### WETTBEWERB ZUM NEUEN BAHNHOF GENF - CORNAVIN.

### Bahnhof-Wettbewerb Genf-Cornavin.

Entwurf Nr. 10 „Billets s. v. p.“

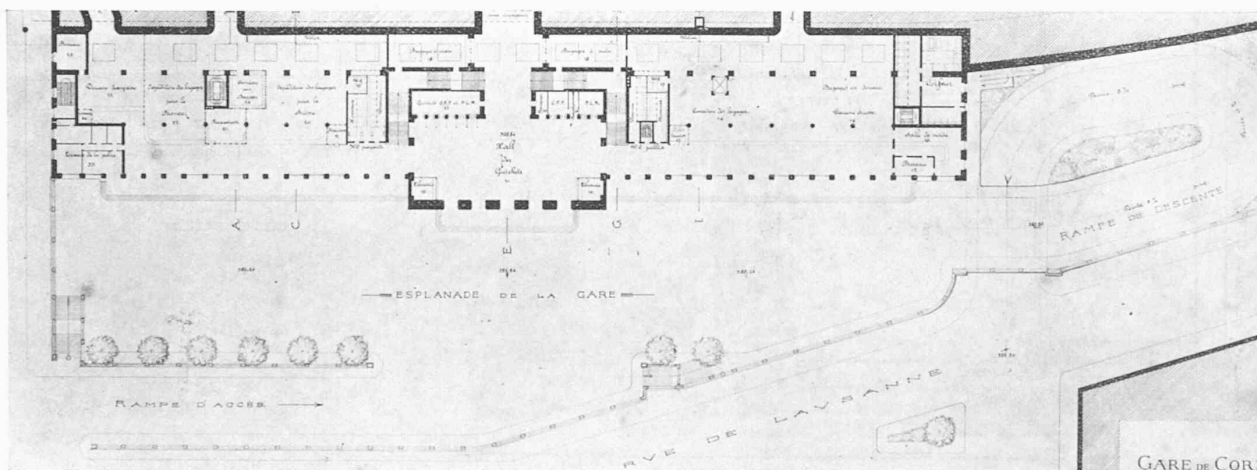
No. 10 (Billets, s. v. p.). Ce projet présente une solution avec plateforme au niveau du passage sous-voies; la plateforme manque de largeur, dans la partie N. E. en particulier, pour assurer la circulation et le stationnement des véhicules. La rampe de descente offre un mauvais débouché sur la rue de Lausanne et exige un grand sacrifice de terrain. L'expropriation indispensable de l'Hôtel des Familles augmente considérablement le coût.

Für 800 Fr. angekaufter  
Entwurf Nr. 72 „Clarum simplex“.

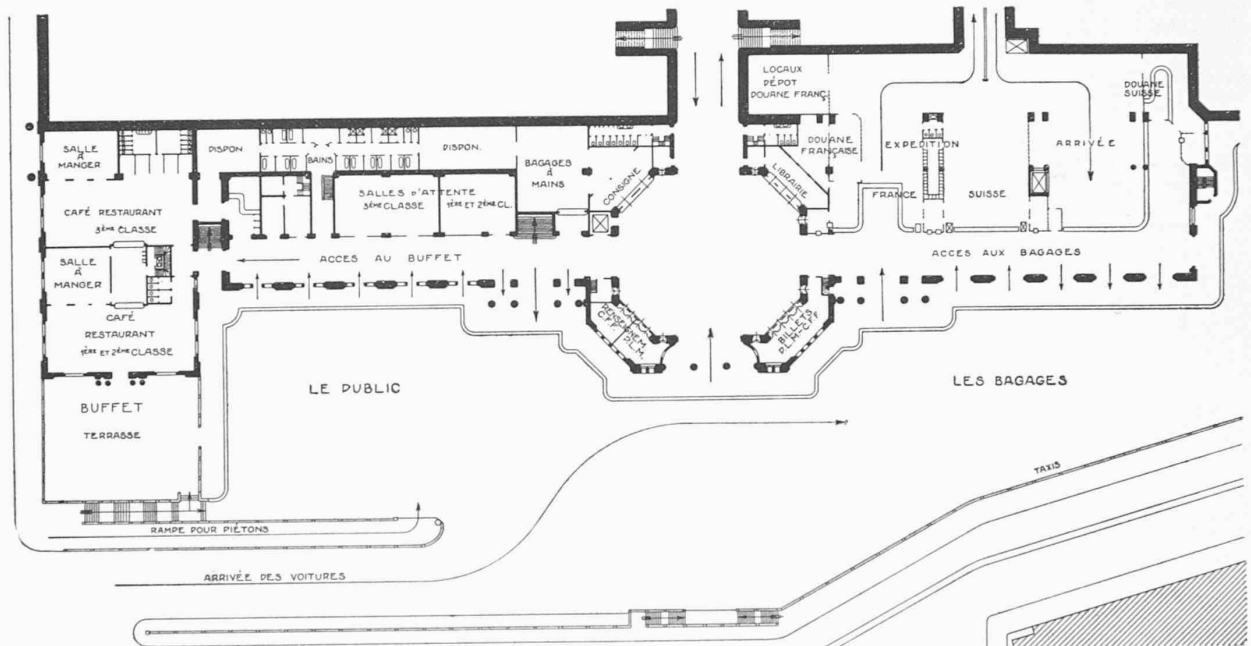
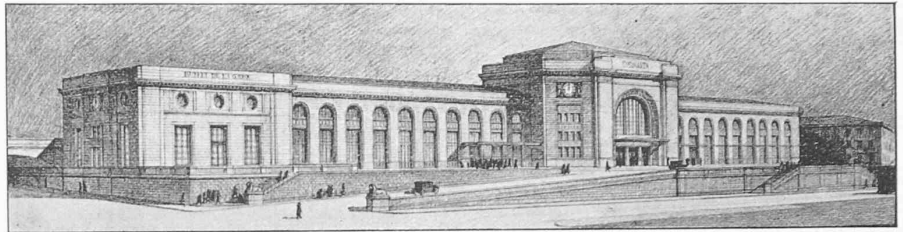
No. 72 (Clarum Simplex). Ce projet présente une solution de plateforme surélevée, rendant difficile la circulation des véhicules.

Le plan est bien étudié, l'idée en est originale. Les buffets sont placés au niveau de la place, leur surface est trop petite ainsi que celle des offices. L'accès aux buffets est défectueux. Les salles d'attente sont un peu sombres et trop petites. Le hall est exagérément monumental; l'entrée et la sortie sont communes. Le local des guichets à voyageurs est trop petit et mal compris. Le bagage à main est séparé du service des bagages. L'expédition et la livraison des bagages manquent de surface ainsi que les loges. Les douanes suisses et françaises sont mal éclairées; le tunnel séparé pour la communication de la douane française n'existe pas. Les toilettes sont mal réparties. La communication avec le quai I n'est pas favorable. La façade n'est pas heureuse, sauf celle de la variante. Le cube est trop élevé. (à suivre)

IV. Preis, 2500 Fr. Entwurf Nr. 64 „Canonica“.

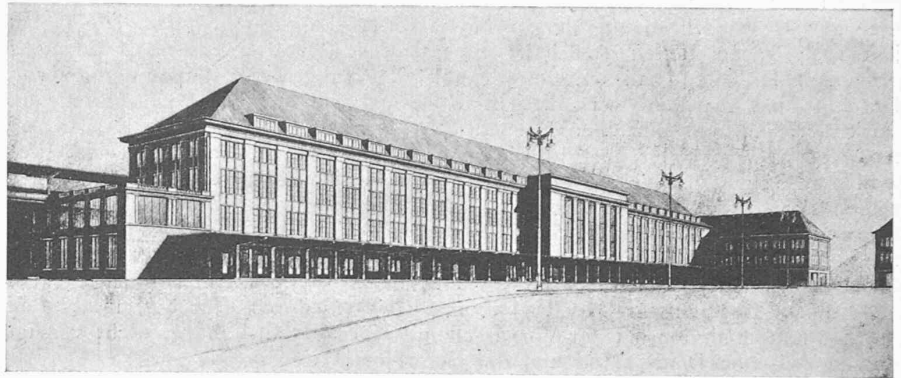
No. 64 (Canonica). L'étude générale de la place est bonne, exception faite de l'emplacement de la ligne du tramway.

Rez-de-chaussée: Le hall est trop allongé; il y a trop d'entrées. Les guichets à voyageurs, la librairie et les renseignements sont situés à contre-jour. La surface du local des guichets à voyageurs n'est pas suffisante. L'entrée et la sortie sont communes par le hall. La saillie de la marquise obligeant des points d'appui sur la place est gênante et obscurcit les locaux à bagages. Entresol: Abus d'escaliers. 1<sup>er</sup> étage: L'élargissement du quai I devant les escaliers est inutile.

Les façades sont d'une bonne ordonnance. L'indication des jours ne correspond pas aux locaux qu'ils éclairent. Le motif principal d'avant-corps est inutile.

Für 800 Fr. angekaufter Entwurf  
Nr. 9 „Cornavin“.

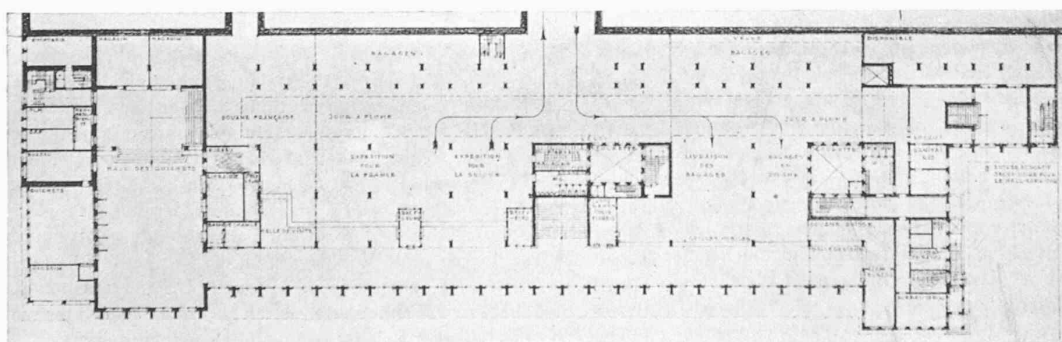
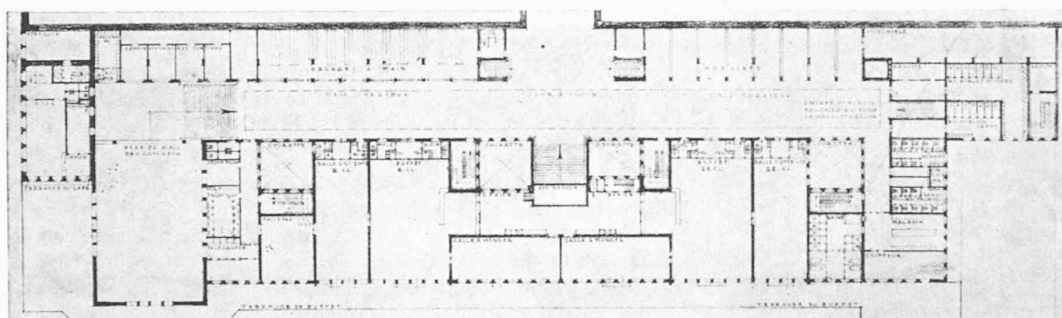
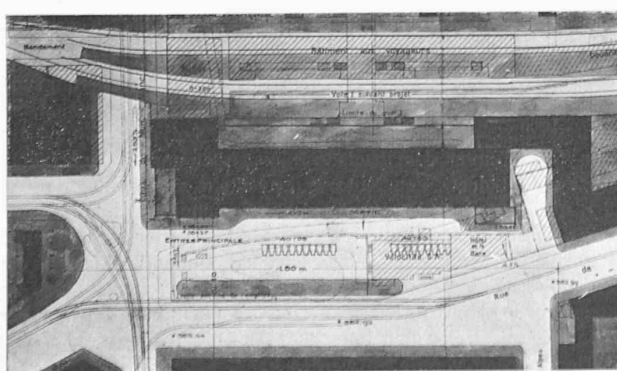
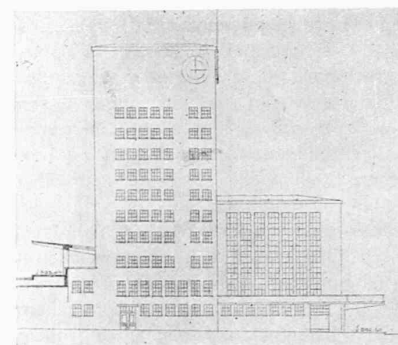
No. 9 (Cornavin). La possibilité d'une bonne ordonnance de la gare est empêchée par une saillie trop forte du bâtiment sur la place. Le stationnement des véhicules suivant le projet n'est pas admissible. La variante présentée avec la tour sur le trottoir de la rue du Mont-Blanc n'est pas réalisable. Au nord de la place, les pentes sont trop fortes.

L'idée générale du plan est bonne, mais serait d'une exécution très problématique à cause de la forte saillie du bâtiment sur la place. La combinaison pour les accès et la sortie est judicieuse. Plusieurs locaux sont trop grands; trop de place perdue par des services inutiles ou trop étendus quoique l'on sente une bonne étude du plan de l'entresol.

Rez-de-chaussée: Les locaux des bagages et des douanes sont mal éclairés; les piliers prévus devant les bancs de ces locaux sont gênants. Les loges pour les receveurs à bagages sont trop petites. La sortie secondaire à l'Est n'est pas désirable. Le bagage à main est mal placé; il devrait être au parterre, attenant aux locaux des bagages. Les locaux sanitaires devraient être au niveau des quais. Entresol: Mauvais emplacement des toilettes à l'entrée des salles d'attente et des buffets; ces derniers sont trop petits et le comptoir central trop étendu. Les W. C. publics sont trop vastes. 1<sup>er</sup> étage: Le corridor, bien éclairé sur le quai I, est trop large; c'est cette disposition qui oblige l'avancement trop grand du bâtiment sur la place, et empêche une bonne disposition des locaux de service. L'élargis-

sement du quai I est inutile. 2<sup>me</sup> étage: Les chambres du personnel du buffet sont trop vastes. La disposition des appartements dans la tour n'est pas heureuse.

Les façades sont sévères et disproportionnées. La tour, dans son ampleur, dépasse les besoins. Le cube est beaucoup trop important et dépasse les prévisions.
